パブリックコメント結果シート

施策案番号	No.63
施策案件名	臨空第2公園基本計画
募集期間	令和6年9月3日(火)から令和6年9月17日(火)まで
公表方法	案を役場2階防災拠点推進室窓口及び役場1階情報コーナーに設置するとともに、町ホームページに掲載
募集方法	窓口提出、郵送、電子メール又はファクス
主管課・グループ名	防災拠点推進室 防災拠点推進グループ 問合せ先 電 話 0568-28-2463 ファクス 0568-29-3151 郵便番号 480-0292 (個別郵便番号:住所不要) 愛知県西春日井郡豊山町大字豊場字新栄260番地
募集結果	3名 35件

公園施設配置のお願い 青山地区防災拠点連絡協議会

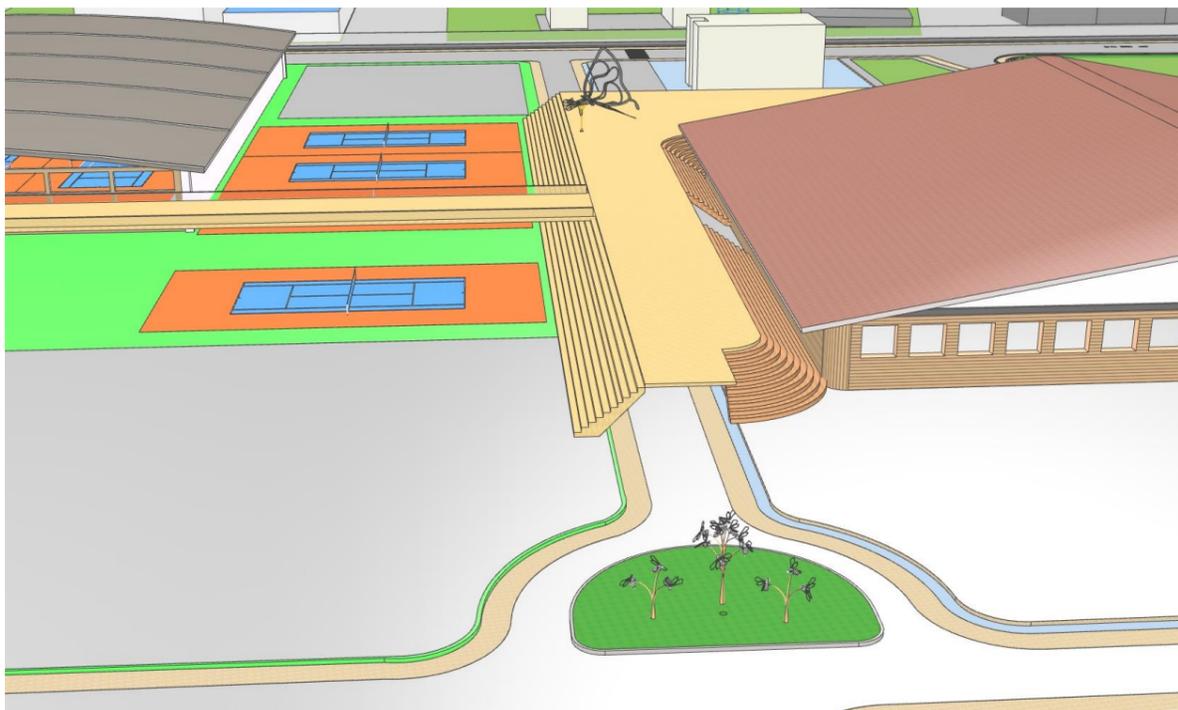
参考図	事務局案	井上案																																							
<p>説明</p> <p>①アリーナを西北角、賑わい施設を变电所西に設置 ②モビリティハブ???を賑わい施設前に設置 ③バスロータリーを設置しない ④バスは左側から昇降するため、一方通行で南側から入り東側に抜ける。 ⑤一般車両は南からでも東からでも出入り出来る。</p>	<p>①アリーナを中央西北向き、賑わい施設をアリーナ南東端両翼に設置 ②公共交通・レンタサイクル等のハブ機能を、賑わい施設前に設置 ③ハブ機能通路がバスロータリーの役割を果たす。(一般車進入禁止) ④バスは左側から昇降するため、一方通行で東側から入り南側に抜ける。 ⑤賑わい施設・大屋根の高さを8m以下に抑える。</p>																																								
<p>評価</p>

<table><tr> <th>寸評</th> <th>判定</th> <th>評価項目</th> <th>判定</th> <th>寸評</th> </tr><tr> <td>車での来場者に配慮されており、徒歩来場者への配慮がない。</td> <td>×</td> <td>地域住民に対する効果</td> <td>○</td> <td>徒歩来場者の歩行者動線が最短になる様に配慮されている。芝生広場が住宅付近になり、地域住民の憩いの場となる。</td> </tr><tr> <td>県道から駐車場へのアクセス性がよい。</td> <td>○</td> <td>自動車来場車に対する効果</td> <td>△</td> <td>駐車場からアリーナ・県施設への動線は短くなる。県道から駐車場への車両動線が長くなる。</td> </tr><tr> <td>歩行者・公共交通・一般車両の動線が錯綜している。。</td> <td>△</td> <td>安全性</td> <td>○</td> <td>歩行者・公共交通・一般車両の動線が分離されている。</td> </tr><tr> <td>進入車両を抑制出来ません。</td> <td>×</td> <td>侵入車両抑制</td> <td>○</td> <td>駐車場通路が通り抜け可能となることにより、集落への進入車両を減らす 効果が期待できる。</td> </tr></table>

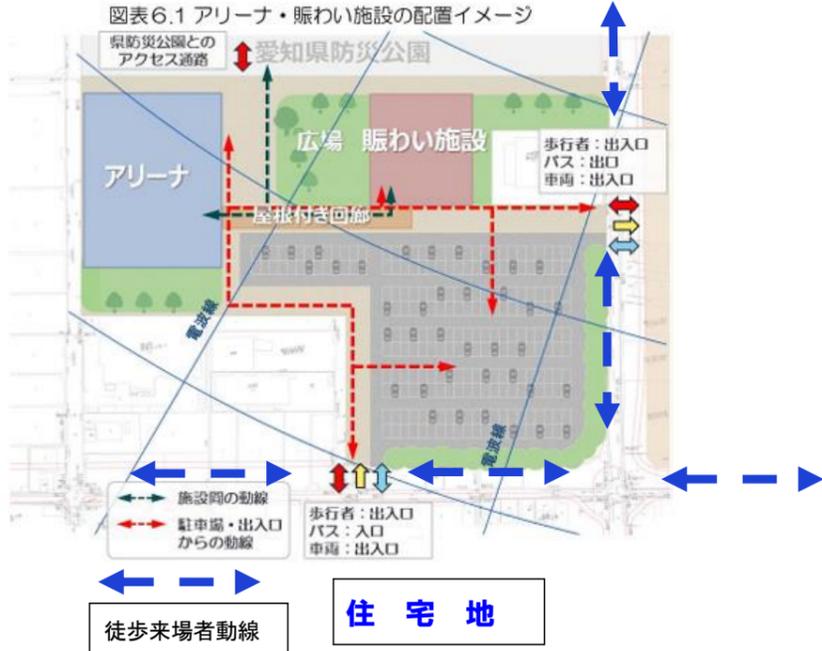
24	同上	<p>私は臨空第Ⅱ公園の設置には賛成いたします。しかし地域住民の安全安心を脅かす計画案の内容には賛成できません。</p> <p>計画案 第6章施設配置・外部動線計画(P29・P30)について</p> <ul style="list-style-type: none"> ● 歩行者の安全性 においては「徒歩で来場する近隣住民や、駐車場とアリーナ・賑わい施設などを行き来する歩行者の安全を確保するために、歩行者の動線が車両動線と可能な限り重ならない計画とします。」とあり <p>図表 6.2 アリーナ・賑わい施設における配置の特徴 歩行者の安全性 項 においては歩行者通路は駐車場を取り囲むように配置することにより、「歩行者と車両の動線の重なりを最小限として安全性の向上を図る。」と表現されています。</p> <ul style="list-style-type: none"> ● 徒歩で来場する近隣住民の大半は、駐車場東南角のラウンドアバウト交差点を利用して公園を訪れることが予想されることから、上記の安全は保証されません。 ● 又、近隣住民以外でも、大山川堤防道路の遊歩道を移用して徒歩・自転車で来場する人も多いと考えられます。 ● 駐車場南・東に予定される車両出入口には公共交通・自家用車・2輪車・スローモビリティ?等が集中しており、通常の駐車場以上に横断時の注意が必要となります。 ● 駐車場内を通行するバスは専用レーンが予定されており入り口の幅は大きくなるを考える。 ● 高齢者の中には、5m幅の生活道路の横断にも苦勞される方がおられます。 ● 駐車場の形状が正方形に近く1辺が約100mと大きいため自動車による来場者も駐車場内移動車両を避けながらの移動になり危険性が高いと考えます。 ● ラウンドアバウト交差点利用者も含めた安全性の確保を望みます。 ● 本動線計画は公園内移動における安全策ではありますが、公園訪れるときの安全対策にはなっておりません。 ● 臨空第Ⅱ公園は近隣公園として整備されます。 <p>『近隣公園は、近隣に住んでいる者が散歩や休憩所として利用する。誘致距離は500m 20haの面積が目安となる』公園です。徒歩来場者より自動車来場者を優先した本計画は、近隣公園設置の趣旨にそぐわない計画と考えます。</p> <p>(都市公園法運用指針 (第2版) 平成24年4月 国土交通省都市局 より)</p> <ul style="list-style-type: none"> ● 2022年5月実施の上青山地区住民アンケートにおいて、選択式回答以外の「その他」の意見と 	<p>ラウンドアバウト交差点は自動車の交差点流入・流出速度の低下により横断時の安全性が向上するものとされています。現在の計画が地域住民の安全安心を脅かす計画案ではないものと考えます。</p> <p>今後、具体的な整備の検討にあたり、参考とさせていただきます。</p>

番号	該当箇所	町民意見及び件数	町の考え方
		<p>して防災拠点の駐車場に対する不安が多数寄せられています。</p> <ul style="list-style-type: none"> ● 本計画案は、地域住民の声を無視した計画案だと考えます。 ● 本計画案の各所に部分的変更を示唆した項目（例：第6章施設配置・外部動線計画等）があります。しかし、イメージ図・図表の内容が残る限り住民の不安は残ります。「変更の可能性はある」との不安定な状態のまま、住民の安全に係わる事案を決めるべきではないと考えます。  <p>図表6.1 アリーナ・賑わい施設の配置イメージ</p> <p>泉防災公園とのアクセス通路</p> <p>愛知県防災公園</p> <p>アリーナ</p> <p>広場 賑わい施設</p> <p>歩行者：出入口</p> <p>バス：出口</p> <p>車両：出入口</p> <p>空車付き回廊</p> <p>施設間の動線</p> <p>駐車場・出入口からの動線</p> <p>歩行者：出入口</p> <p>バス：入口</p> <p>車両：出入口</p> <p>徒歩来場者動線</p> <p>住宅地</p>	町の考え方
25	第5章 付帯施設・設備の計画	<p>コンセプト①災害時の安全を守る について</p> <ul style="list-style-type: none"> ● 計画案 第5章付帯施設・設備の計画 図表5.5 付帯設備の計画内容 耐震性貯水槽 項 において災害時に断水となることを耐震性貯水槽を地下に整備することにより、避難者の飲料水を3日分確保しますとあり（40ton/1基を設置）。となっています。 ● 40ton/1基を設置の根拠として避難対象地域の人口から必要量を算出したと聞いている。 ● 規模を最小限に限定するべきではない。 ● 「防災拠点隣接の避難所」 「R6年3月28日に名古屋市との間で交わされた『災害時における広域的な避難者の受け入れ等に関する協定書』」等の要因を考えた場合、被災初期においては、想定を超えた人が避難所を訪れることも想定される。40ton/1基では十分ではないと考えます。 ● ライフラインの整備にはおいては、2重3重の多様な施策が必要と考えます。 ● 他地域においては「浄化装置を備えた大規模な貯水槽」を設備する等の対策を施し、3日に限ることなくライフラインを維持する施設が多数存在する。これから作られる施設においてはさらに踏み込んだ考えを取り入れる事が必要と考える。 ● 第1回検討会議において、私は小牧市との『水道緊急連絡管相互応援協定』を提案しております。 	<p>現在整備を予定している40 m³の耐震性貯水槽では4,400人分の3日分となります。また、本公園の隣接道路内には同じく40 m³の防火水槽も埋設されているため、そちらの水も活用が可能となります。</p> <p>水道緊急連絡管相互応援協定について確認したところ、小牧市の水道管と北名古屋水道企業団の水道管の隣接する箇所がないことから豊山町内へ小牧市の水を配水することは困難であると考えられます。</p> <p>愛知県防災公園と水の相互協力について県と共に検討を進めてまいります。</p>

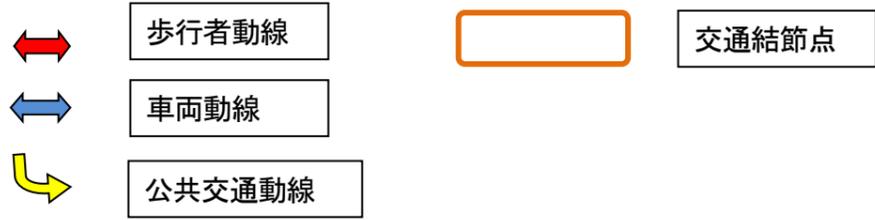
- 私は上図の代案を提案いたします。
- 代案では公共交通・自動車・歩行者の動線が重ならないように配置されます。
- オープンデッキ下は屋根付き大広場となりさまざまなイベント会場となります。
- オープンデッキ下に賑わい施設を配置いたします。
- 歩行者はオープンデッキを使い防災公園内の全ての施設にアクセスできます。
- 公共交通は一方通行となりますがラウンドアバウト交差点を使うことにより東西南北全ての路線へのアクセスが可能となります。

基本計画（案）で公園から豊場方面に向かう場合大回りする必要があります。
私の案であれば、ラウンドアバウトを使うことにより基本計画案に比べ1km以上路線短縮が可能となります。

観点	配置の特徴	利便性	交通結節点と賑わい施設の歩行動線距離が短く、利便性が高い	安全性	車両動線と歩行者動線の錯綜が最小限であり、安全性が高い	車両の滞留の低減	専用レーンを設置することにより、駐車場の混雑による影響を最小限にすることができる	停留スペースの確保	町内外の公共交通に対応した停留スペースを確保することができる	<p>公園内の施設配置は滞在性、回遊性、駐車場へのアクセス、歩行者の安全性、電波干渉の低減等の条件を踏まえ設定いたしました。</p> <p>駐車場への出入りについては、交通事業者等と協議してまいります。</p>
観点	配置の特徴												
利便性	交通結節点と賑わい施設の歩行動線距離が短く、利便性が高い												
安全性	車両動線と歩行者動線の錯綜が最小限であり、安全性が高い												
車両の滞留の低減	専用レーンを設置することにより、駐車場の混雑による影響を最小限にすることができる												
停留スペースの確保	町内外の公共交通に対応した停留スペースを確保することができる

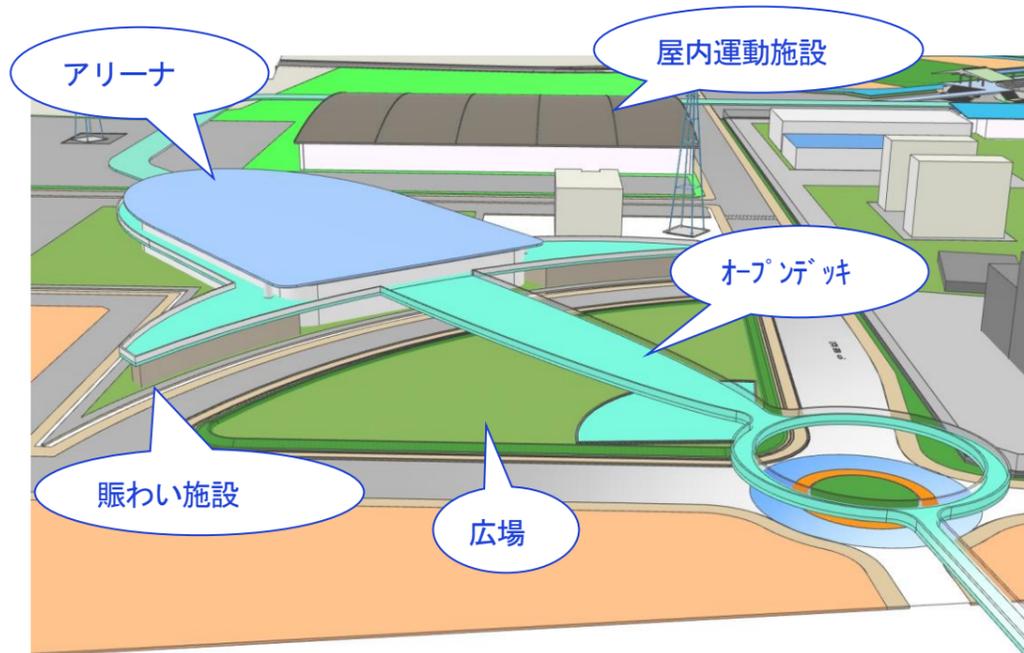
- 最近、地域の歴史の話聞く機会があり、考えが変わりました。
- 青山の農家は養蚕と稲作で生計を立てていました。
- 部落内の古い家屋の屋根に当時の面影を見ることができます。

- これら、周辺集落の成り立ち・歴史等も、まちの魅力であると考えます。
- 蚕をたくさん飼うために大きな屋根裏部屋が必要となり写真のような大きな屋根を有する形になったと聞いております。
- この地域に根ざしたデザインを活かすことができないかと考え、下図のデザインを考案いたしました。
- ご検討ください。

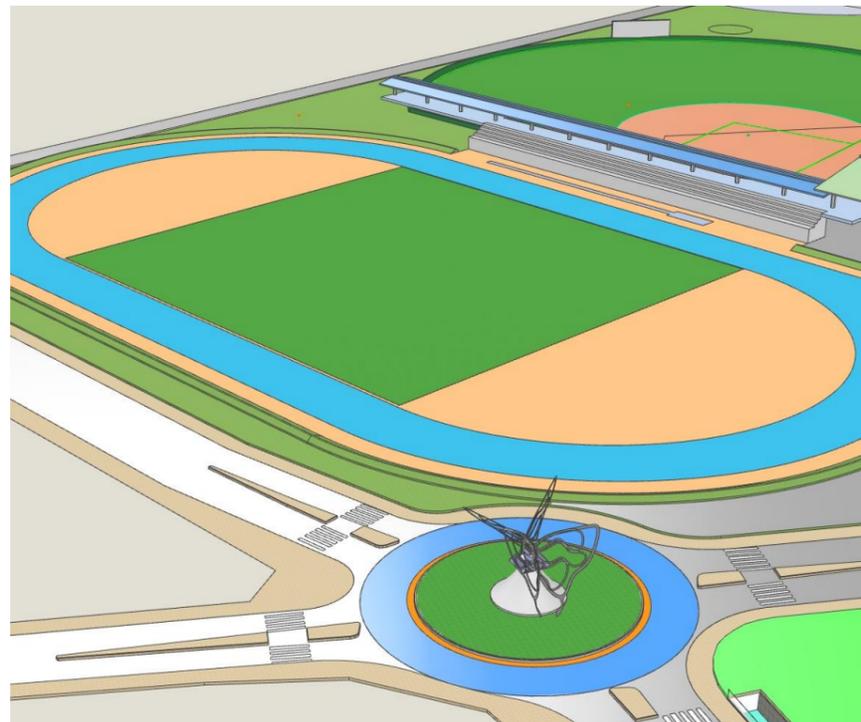
番号	該当箇所	町民意見及び件数	町の考え方
	機能	<p>しました。</p> <ul style="list-style-type: none"> ● すでに社教センターに体育館があります。16,000 人程度のまちに 2 つ体育館は必要ないと考えます。 ● 私は 16,000 人程度のまちに 2 つ体育館が成り立つ方法を模索しました。 ● その結論として、第 1 回検討会において「愛知県が整備する防災公園を含む防災拠点を西春日井地域の総合スポーツセンターとして整備する。」ことを提案いたしました。 ● 愛知県の計画は入札の不落をうけ、計画の再検討が行われております。 ● 愛知県・豊山町・地域住民による合同検討会を立ち上げ整備計画を再検討することを提案いたします。次ページ以降に提案内容を提示いたします。 <p>① 当初計画でサッカー場として整備することになっていた多目的広場を広場を 400m トラックを有する公認陸上競技として整備します。</p>	町の考え方

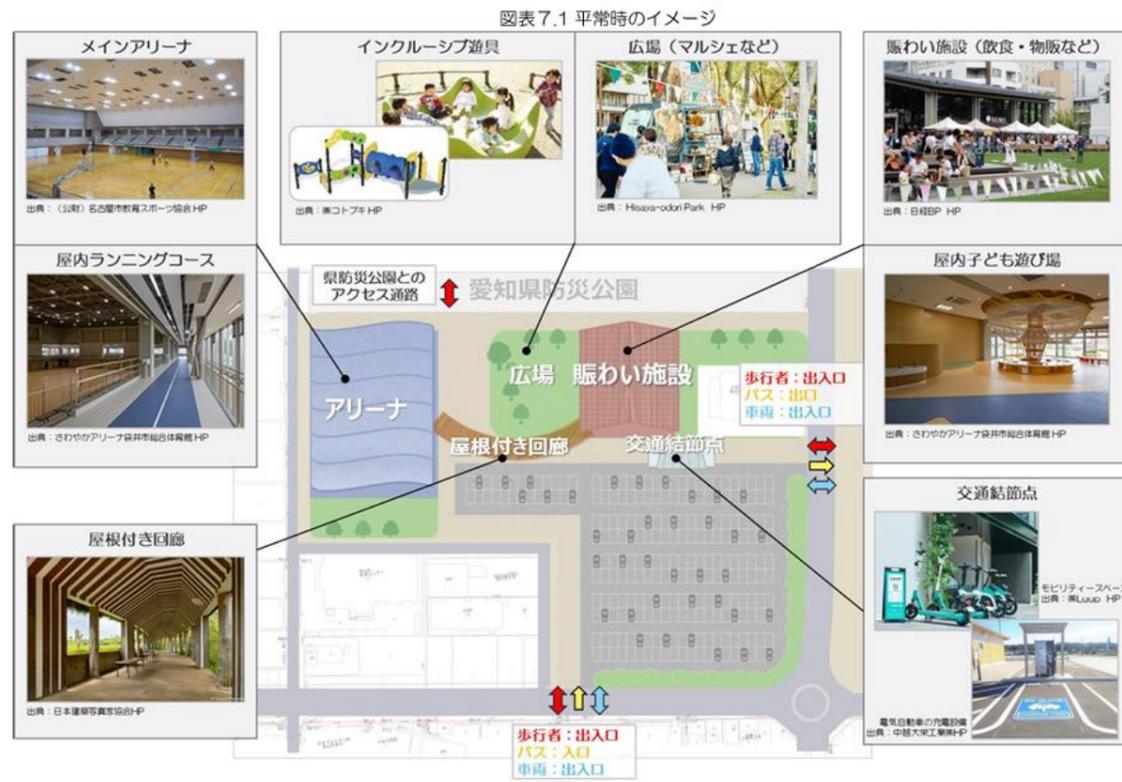
34	第6章 施設配置・ 外部動線計 画	<p>【基本コンセプト①災害時の安心を守る】</p> <p>【基本コンセプト②暮らしの憩いと潤いを高める】</p> <p>【基本コンセプト③まちの魅力を発信する】</p> <ul style="list-style-type: none"> ● 臨空第2公園基本計画において下図のイメージ図が公開されました。 ● 約100m四方の巨大な駐車場が公園と地域を分断する残念なレイアウトになっております。 ● 連絡協議会では、地域と防災拠点が連携したイベントを企画したいと考えております。 ● 残念ながら、下図レイアウトでは地域と防災拠点が一体となった企画は難しいと考えます。 	<p>公園内の施設配置は滞在性、回遊性、駐車場へのアクセス、歩行者の安全性、電波干渉の低減等の条件を踏まえ設定いたしました。</p> <p>今後、具体的な整備の検討にあたり、参考とさせていただきます。</p>

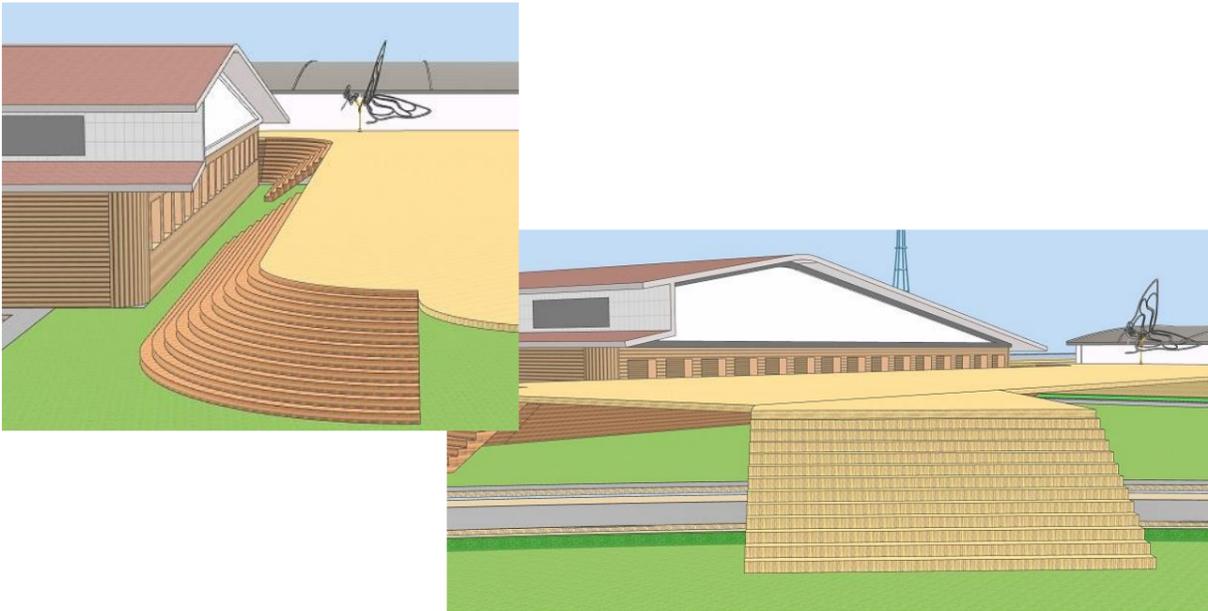
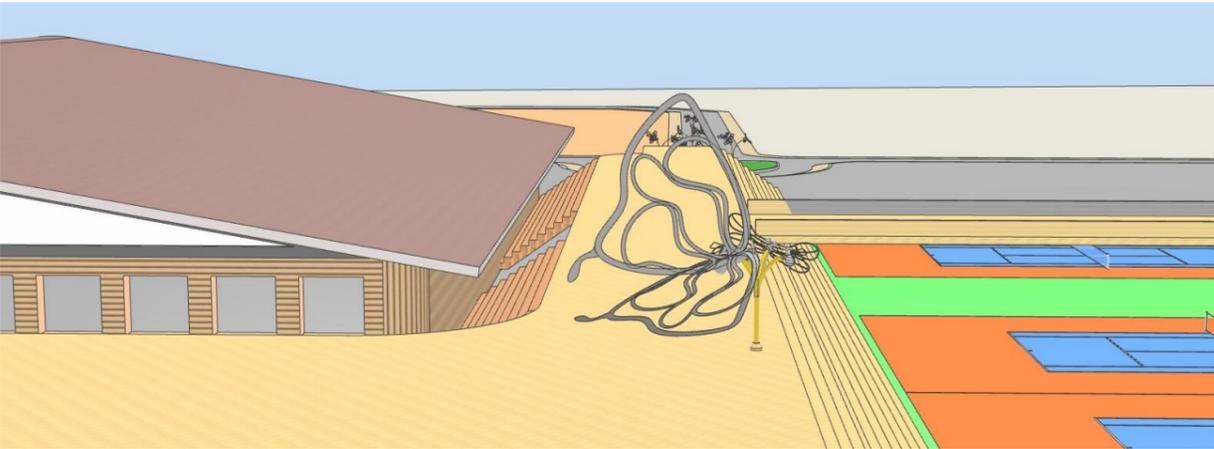
- 私の考えるレイアウト案を提示いたします

駐車場は利用施設の直近に配置し施設利用者の利便性に配慮いたします。
